特別史跡名古屋城跡全体整備検討会議 天守閣部会(第 21 回)

■特別史跡名古屋城跡全体整備検討会議（第20回天守閣部会）における主な指摘事項と対応

資料-3：防災設備設置計画について

資料-4：建具について

図-1.4 大天守二階 表階段(再検討後)

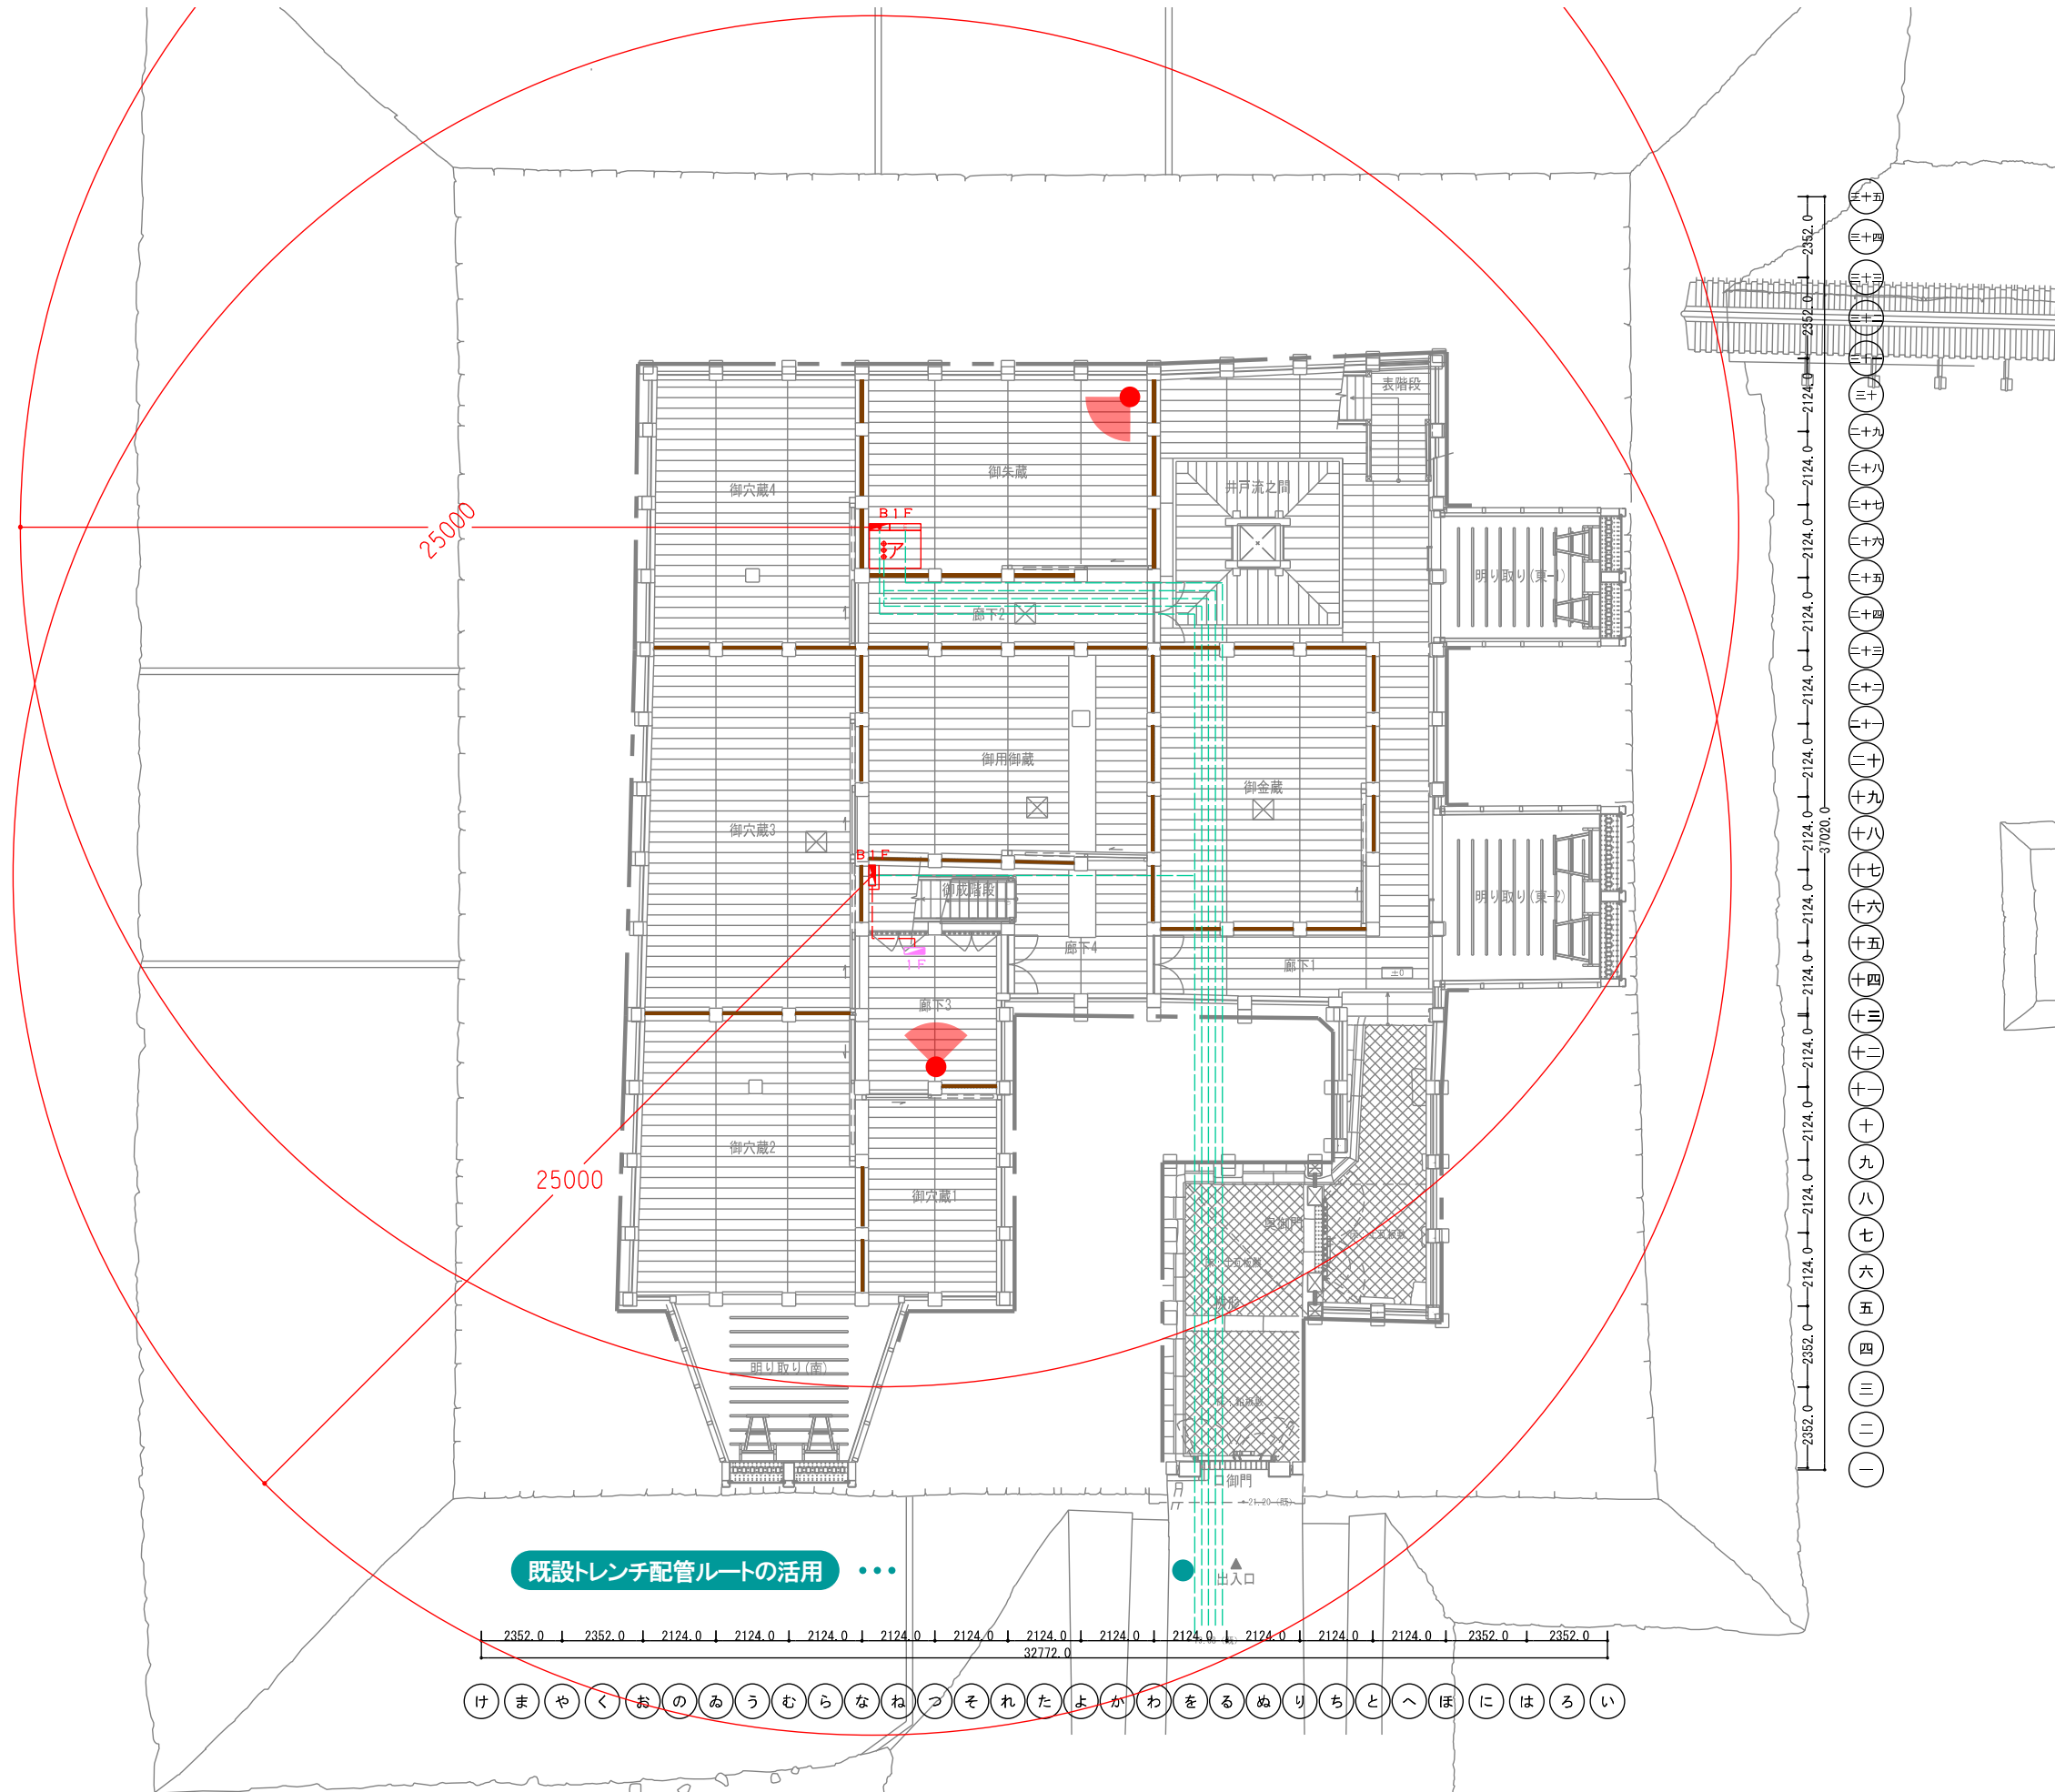
第20回天守閣部会でのご指摘を鑑み、**踊場下へのアラーム弁室・屋内消火栓の設置を中止**し、各室の格式や観覧動線を考慮しながら、**各階で重要度の低い箇所**に**主要設備配管・アラーム弁室を設置する計画**を検討しました。

踊場下へのアラーム弁室設置を中止し、階段廻りの雰囲気に配慮した計画とします

各室の格式や観覧動線を考慮しながら、適切な位置に**主要設備配管・アラーム弁室**を集約します
